RE: PROJETO ELETRICIDADE - Sinalização avifauna

DFT-C11-310/N JUL 2014
PROTEÇÃO DE AVIFAUNA CONTRA A COLISÃO		FT 01 - AVF
2ª edição Anula e substitui a edição de NOV 2006	Homologada em 2014-07-13

FIREFLY TIPO ROTATIVO

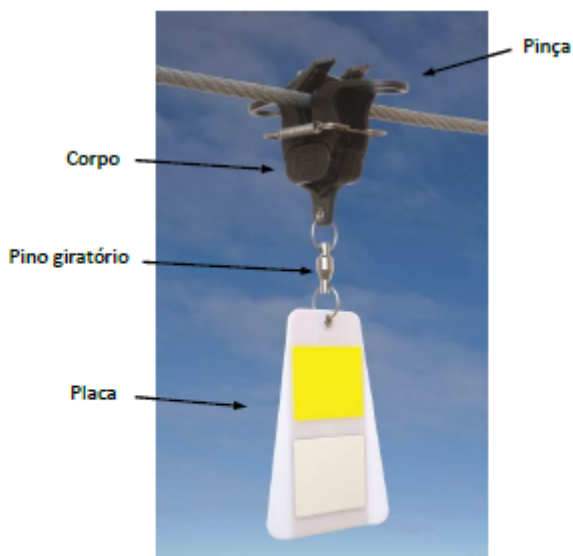
Para cumprir as medidas de minimização de electrocução e colisão de aves com a infraestrutura de fornecimento de energia elétrica, deverá ser utilizada sinalização para avifauna.

Esta sinalização consiste na colocação dos dispositivos descritos na **DMA DFT-C11-310/N**, mais concretamente:

- **FIREFLY TIPO ROTATIVO;**

Que deverão ser intercalados com:

- **ESPIRAIS DE SINALIZAÇÃO SIMPLES (DENOMINADOS “SALVA-PÁSSAROS”).**
